Additif 98: Règlement no 99

Révision 3 – Amendement 1

Complément 10 à la version originale du Règlement – Date d'entrée en vigueur:
8 octobre 2015

Prescriptions uniformes relatives à l'homologation des sources lumineuses à décharge pour projecteurs homologués de véhicules à moteur

Figure 1
Catégorie D8R – Culot PK32d-8

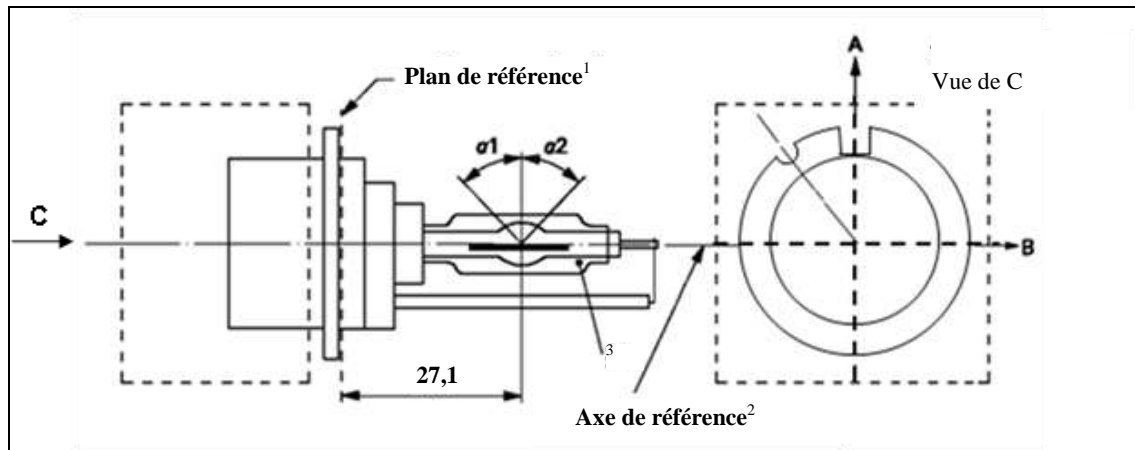
Après la feuille D8S/5, insérer les nouvelles feuilles D8R/1 à 6, comme suit (voir les pages ci-après; une page par feuille):

³ Mesurée à une distance de 27,1 mm du plan de référence et considérée par rapport au point médian de l'ampoule intérieure, l'excentricité de l'ampoule extérieure ne doit pas être supérieure à 1 mm.

Le culot doit être poussé comme indiqué par la flèche.

Figure 2
Définition de l'axe de référence¹

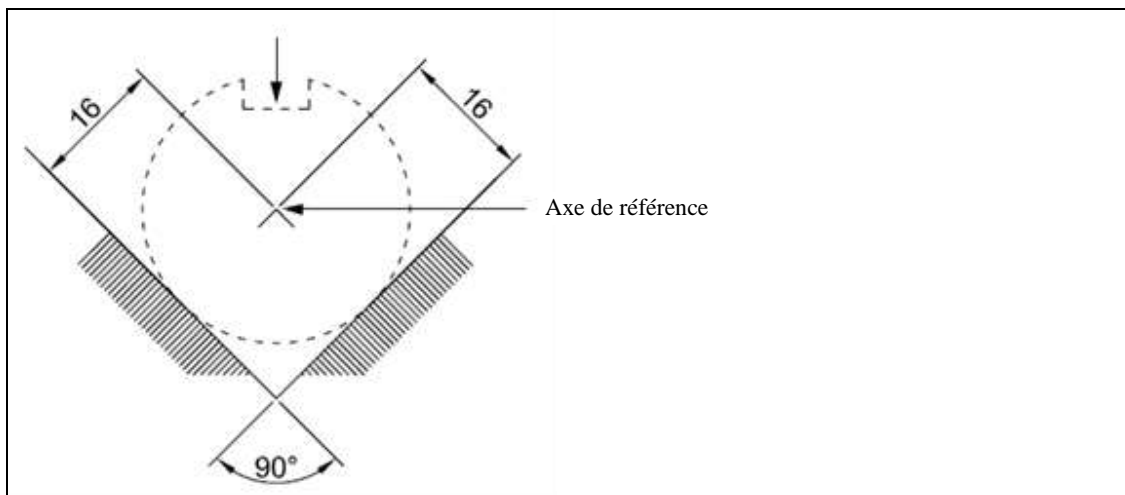
¹ L'axe de référence est perpendiculaire au plan de référence et passe par l'intersection des deux lignes parallèles comme indiqué sur la figure 2.

Figure 3
Dimensions maximales de la lampe²

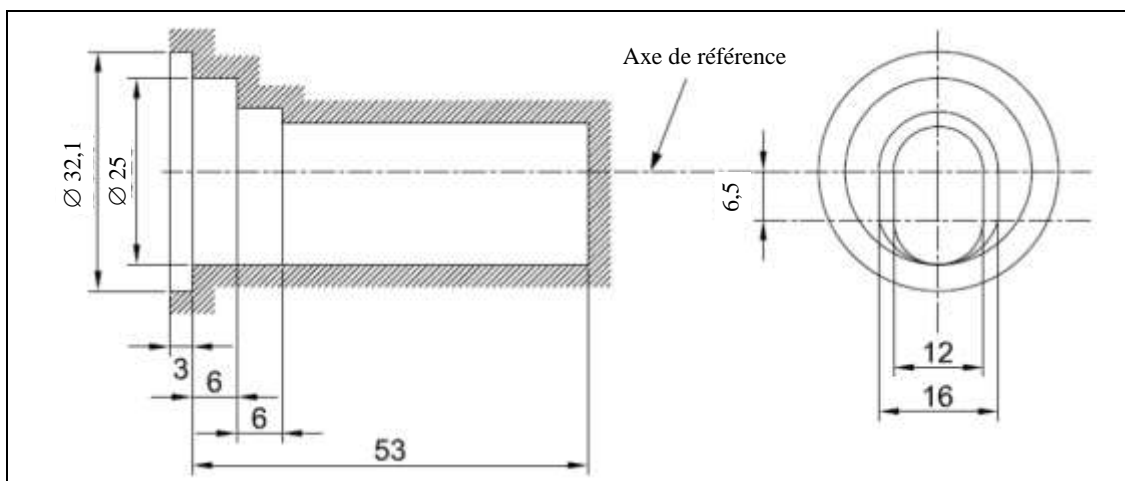
² L'ampoule en verre et les supports ne doivent pas sortir des limites de l'enveloppe, comme indiqué sur la figure 3. L'enveloppe doit être concentrique à l'axe de référence.

Feuille D8R/4

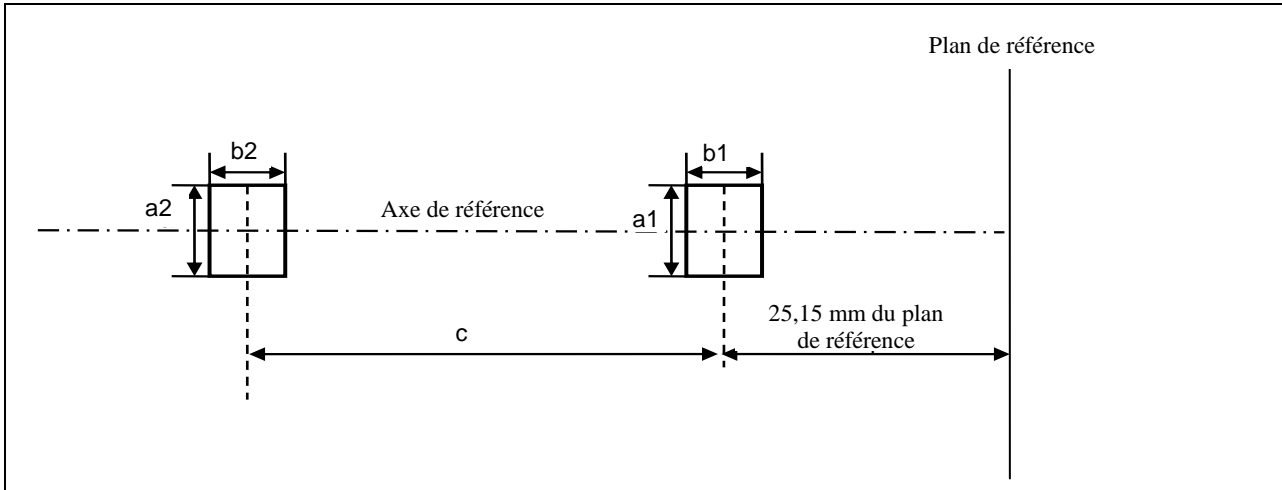
Cet essai permet de déterminer si les électrodes sont placées correctement par rapport à l'axe de référence et au plan de référence.

Le point de raccordement de l'arc à l'électrode la plus proche du plan de référence doit se trouver dans la zone définie par a1 et b1. Le point de raccordement de l'arc à l'électrode la plus éloignée du plan de référence doit se trouver dans la zone définie par a2 et b2.

Position et forme de l'arc

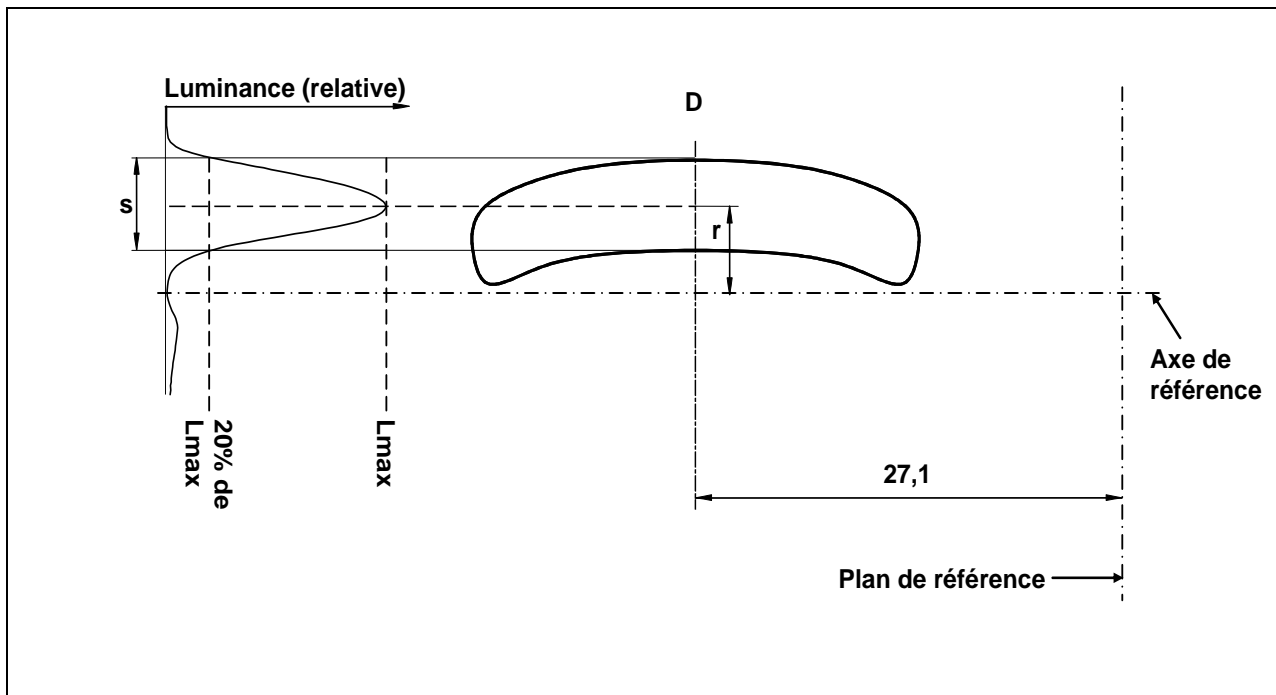
L'essai ci-dessous sert à déterminer la forme de l'arc et sa position par rapport à l'axe et au plan de référence en mesurant sa courbure et la diffusion dans la section transversale à une distance de 27,1 mm du plan de référence.

Lorsque la distribution relative de la luminance est mesurée au centre de la section transversale, comme indiqué dans le dessin ci-dessus, la valeur maximale se trouve à la distance r de l'axe de référence. Le point correspondant à 20 % de la valeur maximale doit se trouver dans les limites de s .

Position des bandes opaques

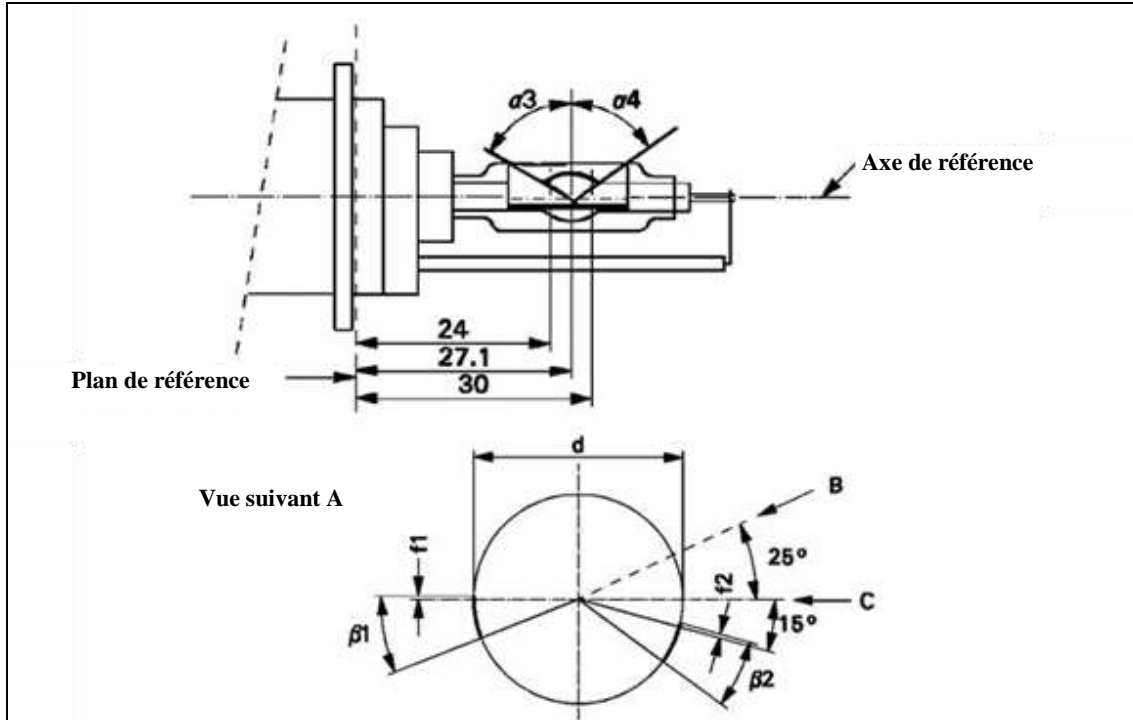
L'essai ci-dessous sert à déterminer la position des bandes opaques par rapport à l'axe et au plan de référence.

Lorsque la distribution de la luminance de l'arc est mesurée dans la section transversale centrale comme défini sur la feuille D8R/5, après que la source lumineuse a été tournée de telle manière ce que la bande opaque couvre l'arc, la luminance mesurée doit être $\leq 0,5\%$ de L_{max} .
